BT 0709
16.08.2000

Assunto: **Alteração nos Puxadores**
Modelos: **BRE43A e BRG43A**
Marcas: **Brastemp**

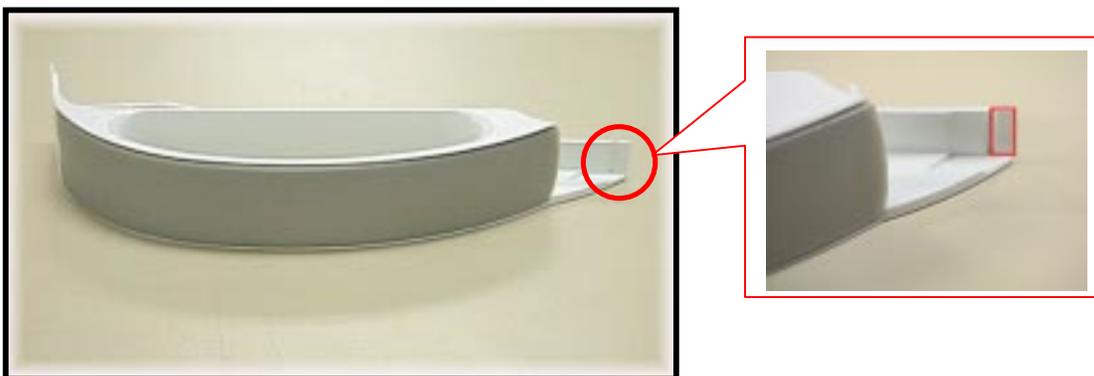
Informamos que os puxadores dos modelos mencionados acima com portas **zyrium**, sofreram uma alteração em sua peça, onde em casos de troca em campo, nos modelos antigos, percebe-se uma diferença no acabamento entre o puxador e a cabeceira da porta, conforme foto abaixo:

ERRADO

CORRETO

Portanto, ao trocar os puxadores nos modelos antigos, corte a região indicada conforme foto abaixo:

Com auxílio de um estilete corte-a região conforme foto abaixo:

OBS: Para os produtos com série de produção a partir de **SB0**, não é preciso fazer esta alteração.
